Mail vom 16.05.2022: Mobilitätsausschuss 19.05.2022 - Geänderter Beschlussvorschlag

Ö 12 Pontwall

Pontwall

Markierung nach

Betonsteine:

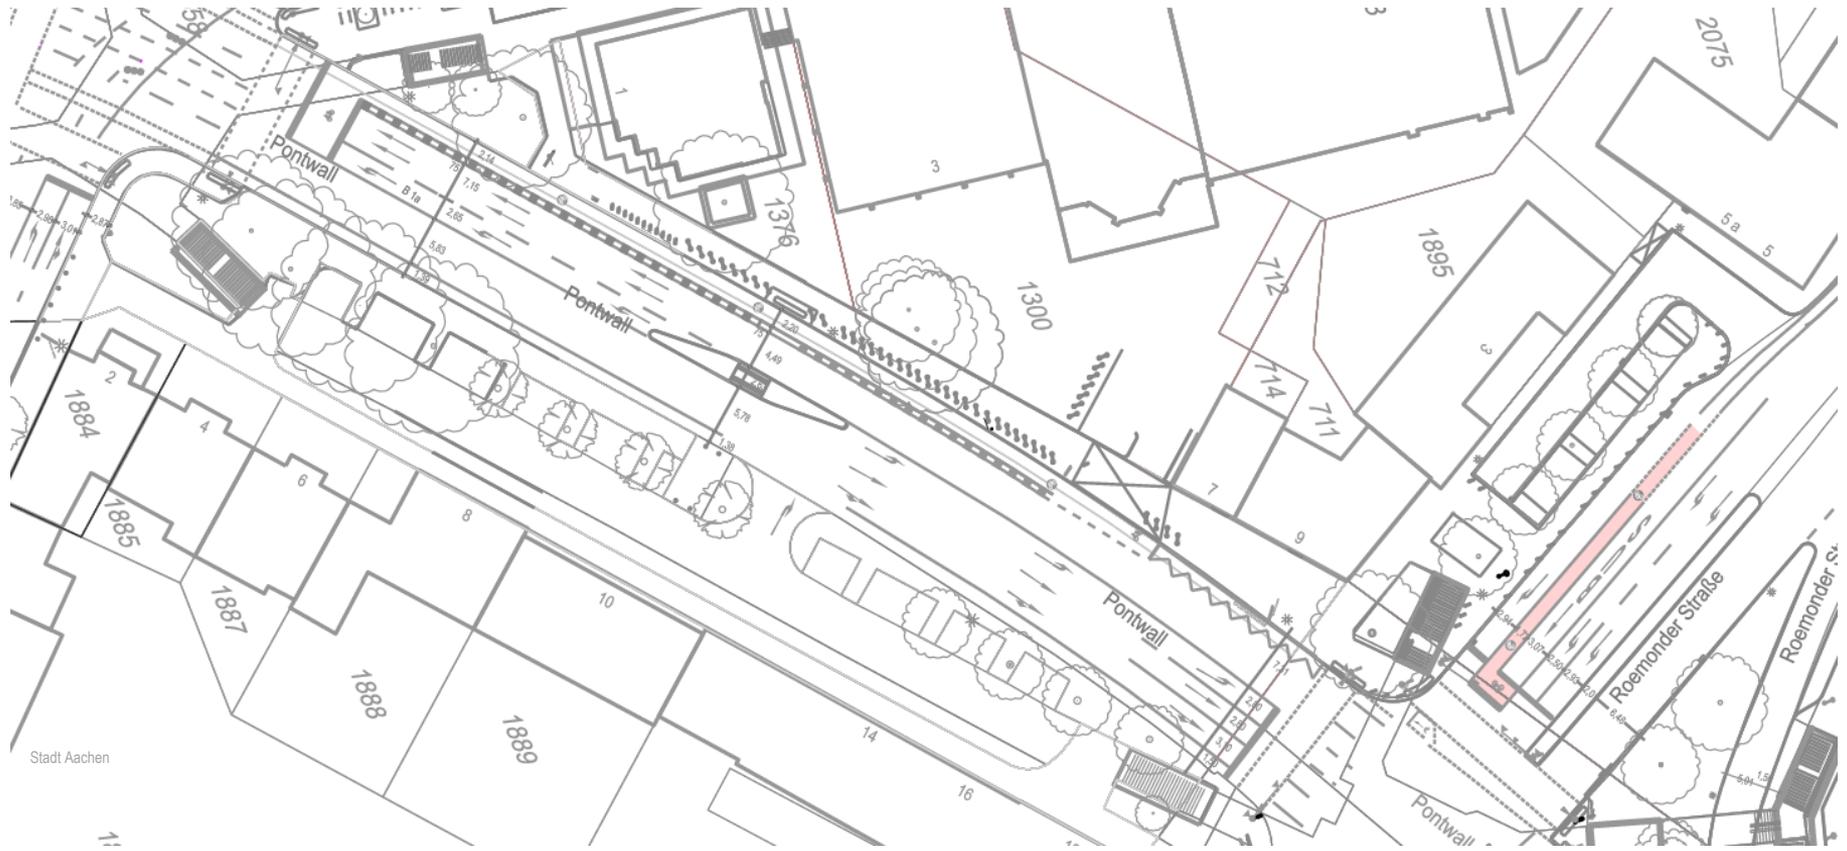
- Bzgl. der baulichen Ausgestaltung: Kantigkeit der Betonsteine und die Verletzungsgefahr im Fall eines Sturzes wurden kritisch bewertet.
- Verbesserungsbedarf hinsichtlich ästhetischer Gesichtspunkte
- Die technischen Eigenschaften der Betonsteine sind noch nicht zufriedenstellend (u.a. Bruchgefahr, Dauerhaftigkeit)
- Anfang und Ende der Betonsteinreihe sind aus Gründen der Wahrnehmung vertikal durch Baken o.ä. besonders zu markieren.

Variante 1

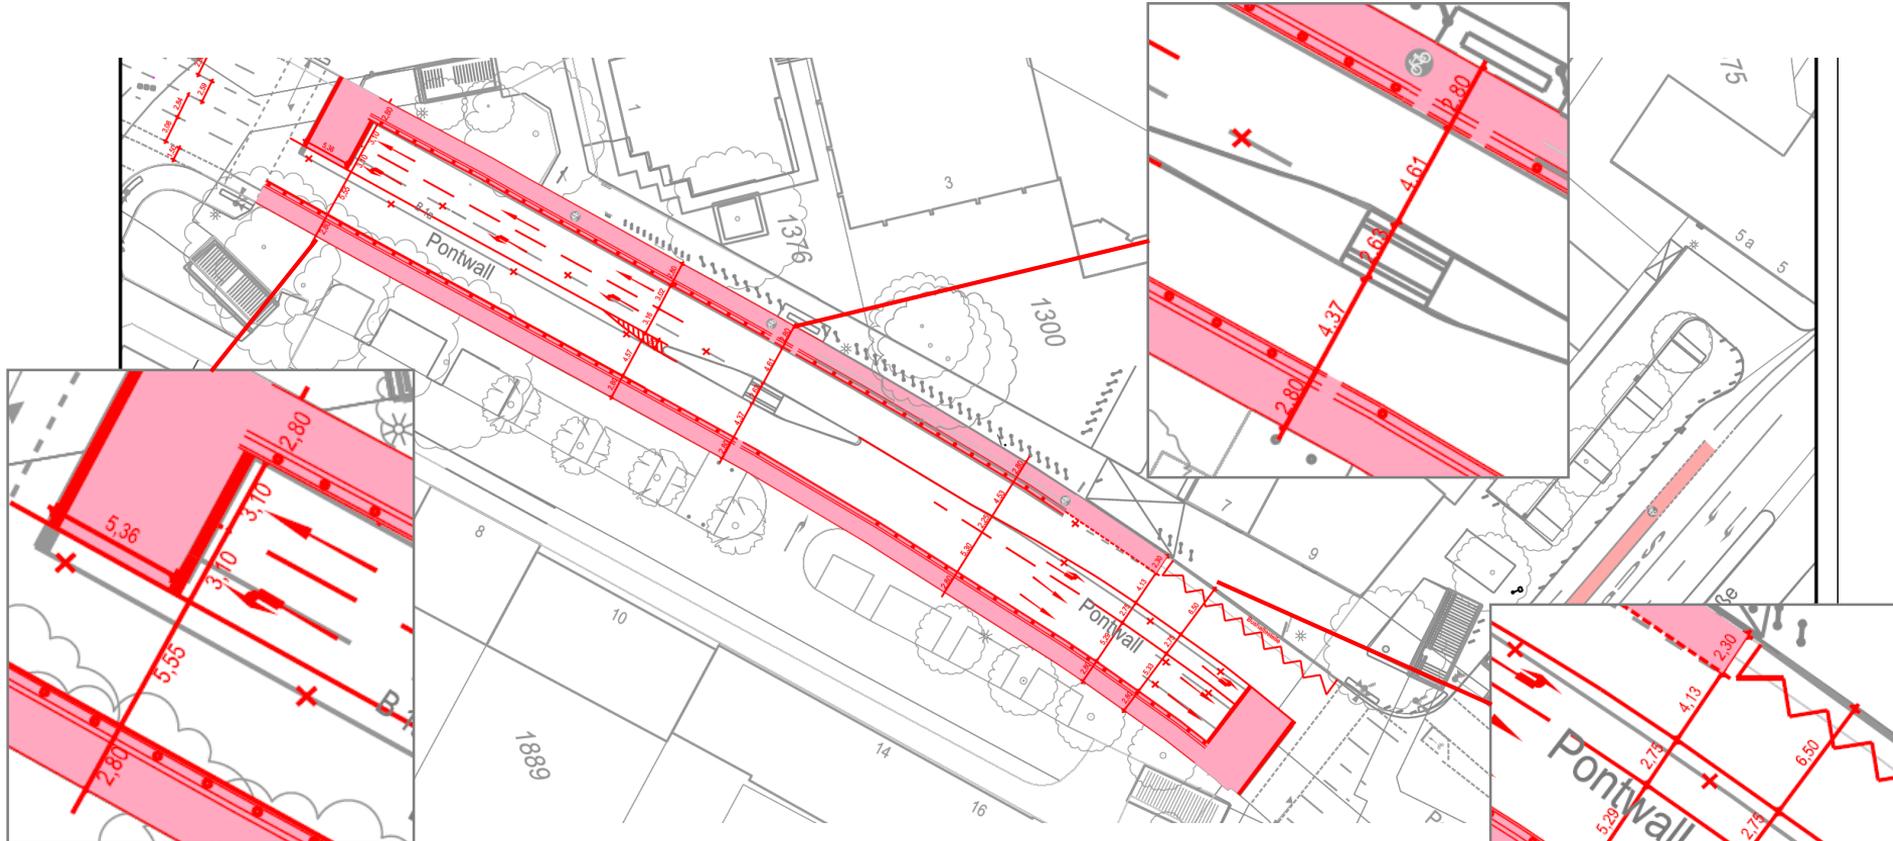
- lehnt beide Varianten ab
- Spurbreiten reichen nicht für die Parallelfahrt von Bus und PKW aus
- ausschwenkendes Heck beim Abbiegen in die Malteserstraße stellt Problem dar

- Planung der überbreiten Spur wird aufgrund der Leistungsfähigkeit und Funktion des Alleenrings kritisch gesehen

- Verwaltung empfiehlt Variante 1: PBL war bereits in Fahrtrichtung Turmstraße installiert → es gab keine nennenswerten Einschränkungen des Kfz-Verkehrs!
- sichere, komfortable Führung für den Radverkehr soll gewährleistet werden (Radentscheid!)
- Ersatzneubau Brücke Turmstraße → weiterhin reduzierte Verkehrsmengen auf dem Pontwall gegenüber der Vor-Corona-Zeit zu erwarten. (aktuelle Zählungen auf dem Alleering, Hansemannplatz zeigen Reduzierung)
- Situation vergleichbar mit Umbau Ludwigsallee. Die kommenden ca. 1,5 Jahre des Brückenbaus können genutzt werden, um weitere Erfahrungswerte am Pontwall zu sammeln
- ggf. durch bauliche Maßnahmen Verkehrsfluss absichern

- Die Bezirksvertretung Aachen-Mitte nimmt die Ausführungen der Verwaltung zur Kenntnis und empfiehlt dem Mobilitätsausschuss eine Verkehrsflächenaufteilung des Pontwalls **nach Variante 1** zu beschließen, die einen Schutz des Radverkehrs beinhaltet.
